資料-2 検討会の結果と今後の対応案について

第2回検討会の主な意見と対応

1. 高水敷整備方針（案）

2. 外尾川河口部整備方針（案）平面図

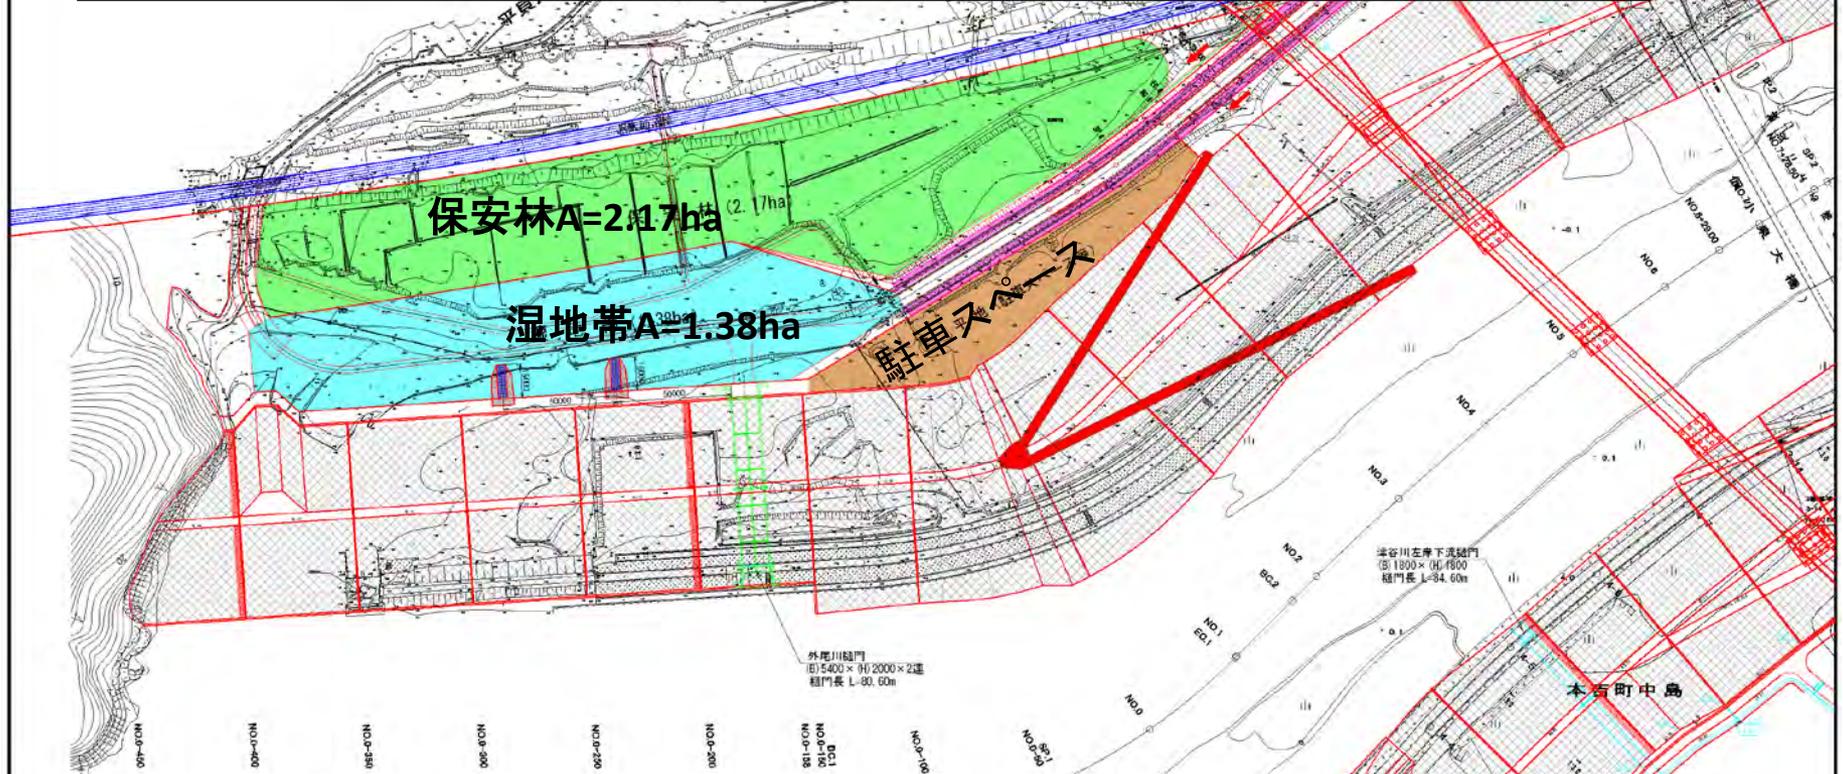
No	テーマ	発言者 (敬称略)	0703有識者検討会 指摘事項	事務局からの返答
8	外尾川河口部の整備	鈴木	保安林で計画されている場所は、現在湿地になっている場所であるので、保安林を造成して本当に上手くいくのか。	保安林の実用性については、WGでも議論があったが、住居に対する塩害の軽減という観点から、従前のようにあった方が良いという結論を得た。 整備に当たっては、盛土したうえで植栽することになる。
9	外尾川河口部の整備	平野	右岸堤防をJRまで引いて、干潟を堤防の外(海側)に出す方法は無いか。堤防に囲まれた干潟・湿地帯というのは景観的に違和感がある。	鈴木; 震災前も整備案のような環境であった。 外側は波が荒く容易に越波するので、干潟の維持が難しい。 高橋; 震災前と同じような形で残そうと地元WGで話が進んでいる。稲作の関係で、地元ではどうしても防潮林が欲しいというもある。
10	外尾川河口部の整備	鈴木	平野先生の案(今の堤防を導流堤という形で残して、防潮堤そのものを後ろに引くような形)が出来ようであれば、干潟の景観としては確かに良くなると思う。	今村; この検討会で基本的なデザインを議論するというのは、検討会のミッションの対象外。
11	海水浴整備	平野	駐車場の周辺の高台の周辺に、窪地・谷ができる。駐車場を少し寄せて縦に長い駐車場にして、窪地が残らないような計画の方が景観的には良い。	気仙沼市さんの事業となる。窪地になる部分は保安林事業の計画もあるので、堤防で窪地が無いように後ろ引くのか、それとも盛り土して保安林と背後の山と一体となった整備をするのか、議論があると思う。
12	海水浴整備	平野	観光客が駐車場に止めた時に、海が見えるような工夫(地盤のかさ上げ)があると良いのでは。堤防を山に寄せて土量が減った分をそちらに回すという作戦はとれないか。	
13	中島海岸・津谷川の事業全体	平野	事業のできあがり想定で、こんな景色ができるんだということを市民の皆様に見せながら検討するのが基本だと思う。	航空写真でイメージパースをつくるように工夫してみる。
14	中島海岸・津谷川の事業全体	平野	バック堤の形状も含めて、この地域の模型(スタディー模型)を造って欲しい。模型で議論すると「イメージが違う」と言われることも防げる。	今村; ご要望としていただきました。 今村; 提示している計画資料は、前回の第1回にも提示したものであり、ご意見はごもっともではあるが、この場での審議は難しい。ご指摘をまとめていただければ、事務局再度で検討できるところ、できないところの仕分けはできる。

津谷川とJRの間を利用し、湿地帯及び保安林を整備し、震災前の環境に近づける。
 ※土砂の定期的な維持浚渫のため、捨石突堤も整備する。

- ・外尾川の河口部については、湿地帯と緩やかに取り付けする形状とする。
- ・整備後のモニタリングを実施。
